MEMOIRE EN REPONSE A L'AVIS MRAE N°2024APMAR4

VERSION DEPOSEE LE 31/01/25

PROJET DE CENTRALE AGRIVOLTAÏQUE « AJOUPA BOUILLON »

Commune de l'Ajoupa Bouillon (97216)
(OUTRE-MER – MARTINIQUE)

Figure 3 – Modélisation du confort thermique des animaux avec et sans ombre

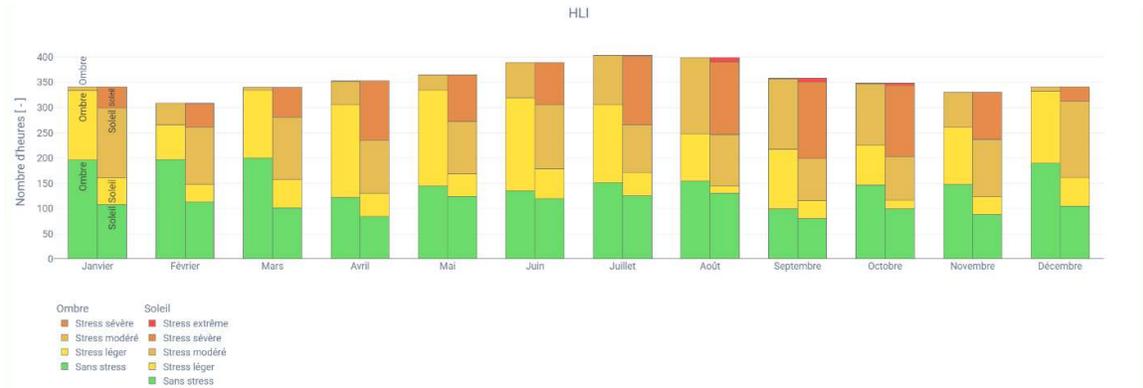
L'Ae recommande de réaliser le suivi spécifique des bénéfices de l'ombrage photovoltaïque sur l'ensemble du projet agricole, notamment sur les économies pouvant être réalisées sur les quantités d'eau utilisées et les différents intrants nécessaires à l'élevage et le maraîchage.

Les principaux bénéfices de l'ombrage photovoltaïque sur le volet élevage sont la réduction du stress thermique ainsi que la réduction du stress hydrique et de l'évapotranspiration (pour la prairie), ainsi que des problèmes de santé.

Une modélisation du stress thermique chez les animaux avec et sans ombrières a été réalisée par Ombrea (Figure 3). On y retrouve le HLI (Heat Load Index) qui est un indicateur de confort thermique des animaux prenant en compte leur ressenti via plusieurs variables environnementales (température, irradiance, vent, humidité...). Par exemple, si la valeur de la catégorie "stress modéré" est de 30 en juin, cela signifie qu'il y a 30 heures en juin durant lesquelles les conditions ont généré un stress thermique modéré chez l'animal. Cette modélisation illustre bien l'avantage de l'ombrage sur le confort et la réduction du stress thermique des animaux.

Figure 5 – Etat actuel de la SAU de Mme Placide

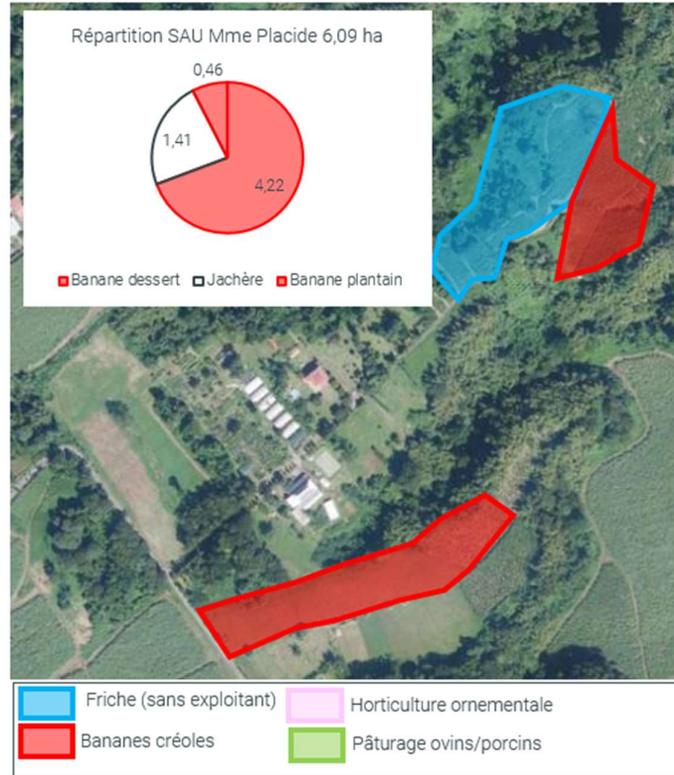
L'Ae recommande de revoir le volet consacré à l'état initial en définissant précisément les caractéristiques des activités agricoles actuelles et projetées permettant de définir et d'évaluer les enjeux du projet dans sa globalité.

Mme Placide, âgée de 53 ans, gère la Société individuelle PLACIDE Lumène sur un total de 6,09 ha (Figure 5). L'ensemble des parcelles est situé à l'Ajoupa-Bouillon. Elle en est seule exploitante et emploie quelques saisonniers ponctuellement. Elle a également de l'aide familiale. Sa production est majoritairement de la production de bananes pour le marché local.

Les contraintes formulées par Mme Placide sont le lessivage des sols en cas de forte pluie, le stock d'eau insuffisant, son coût et la faible diversifiée de son exploitation.

Là encore, le projet développé permet de récupérer les eaux de pluie sur les panneaux pour rendre l'exploitation autosuffisante en eau. Elle permet également de diversifier les productions en permettant

ANNEXE 1 – ETUDE ONF DEFRIchement

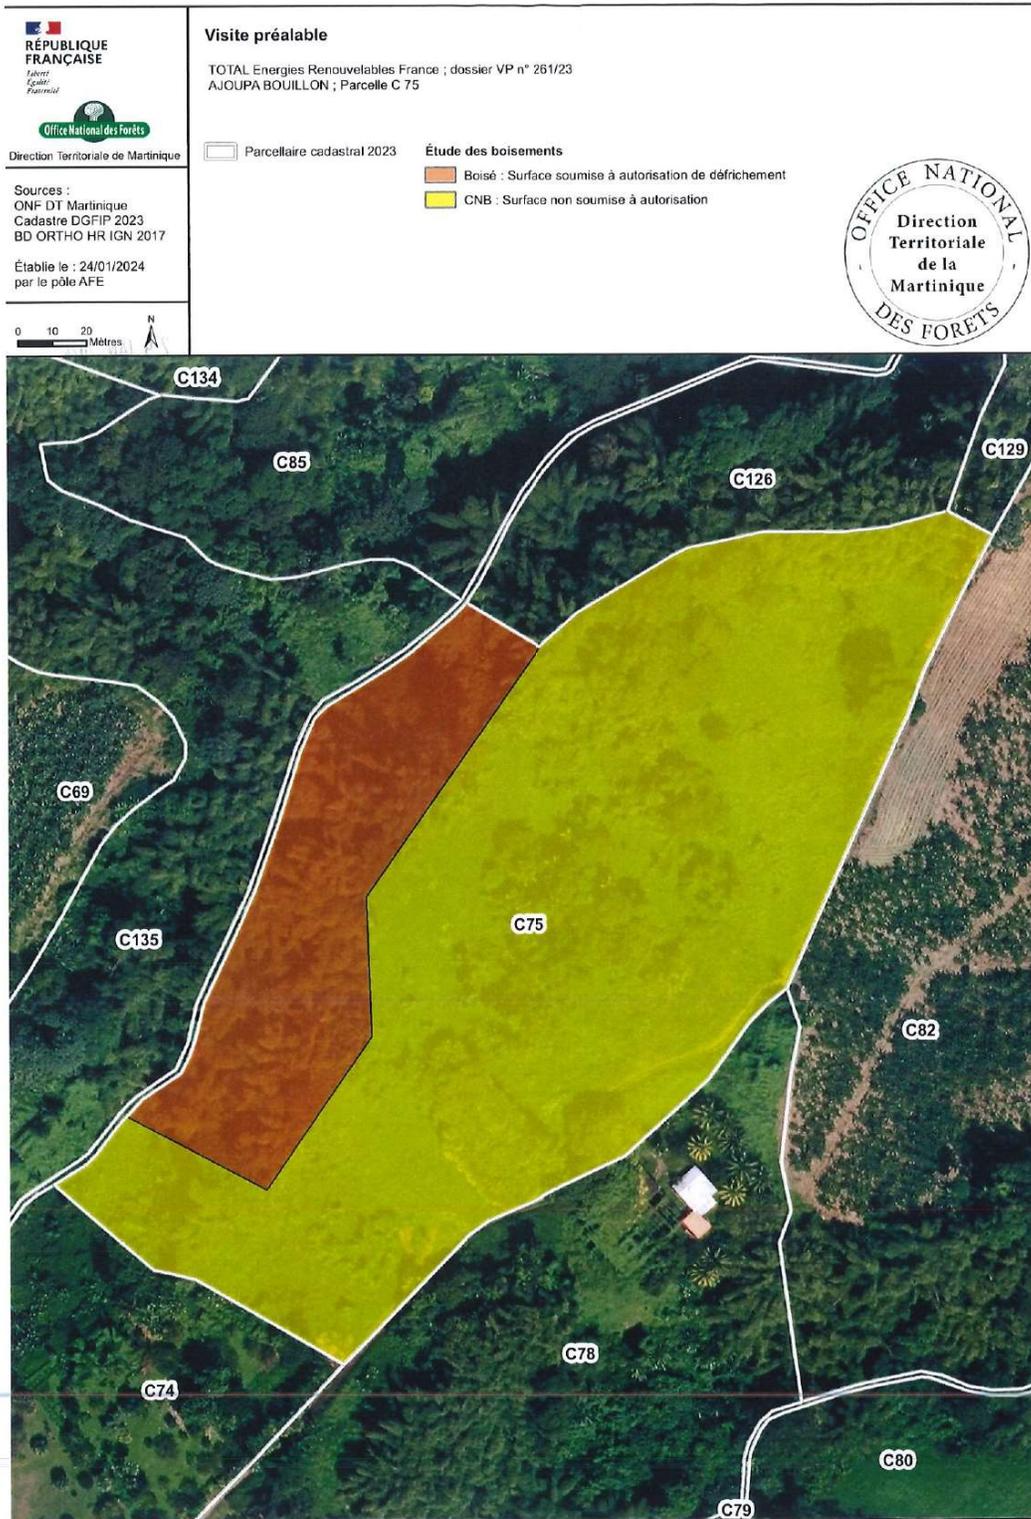
« L'exploitation de la zone4 va nécessiter de défricher 1,3ha »

Il est mentionné dans l'avis qu'un défrichement sera effectué, cependant TotalEnergies Renouvelables France ne défrichera aucune zone pour la réalisation du projet. En effet, une étude ONF a été réalisée le 29 janvier 2024 et elle stipule que cette zone n'est pas soumise à autorisation de défrichement. Ainsi, le projet se situe dans la zone jaune, visible sur le plan de [l'Annexe 1](#), intitulée « surface non soumise à autorisation de défrichement ».
